INFO TECHNIQUE

Remplacement des galets tendeurs 531 0037 10 et 531 0353 10 par la référence 531 0241 10

Constructeurs : Citroën, Peugeot

Citroën : Berlingo, Saxo
Peugeot : 106 I, 106 II, 306, Partner

Image 1 : Description des galets tendeurs et de leurs différences

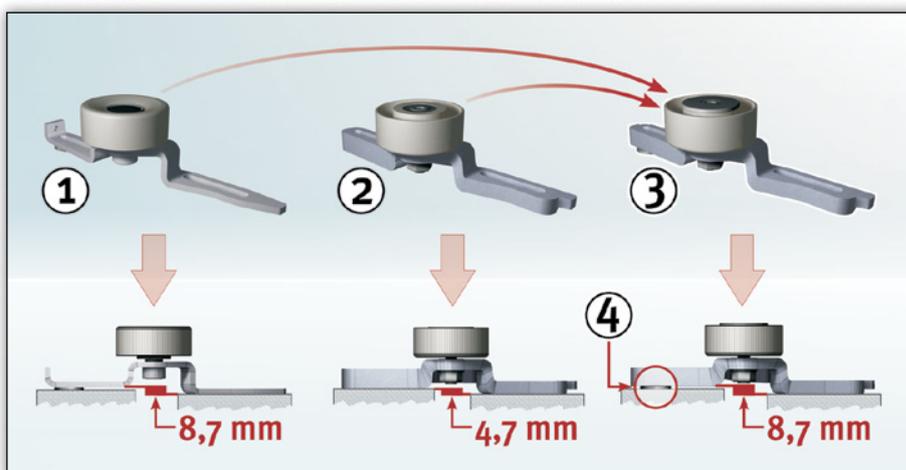
Les deux galets tendeurs, références 531 0037 10 et 531 0353 10 (montés sur l'entraînement des accessoires auxiliaires), ne sont plus disponibles et ont été remplacés par la référence 531 0241 10.

- (1) 531 0037 10
- (2) 531 0353 10
- (3) 531 0241 10
- (4) rondelle plate 8,4 x 19 x 4 mm

Afin d'ajuster la différence de hauteur, le galet tendeur, référence 531 0241 10, est fourni avec une rondelle plate d'une épaisseur de 4 mm.
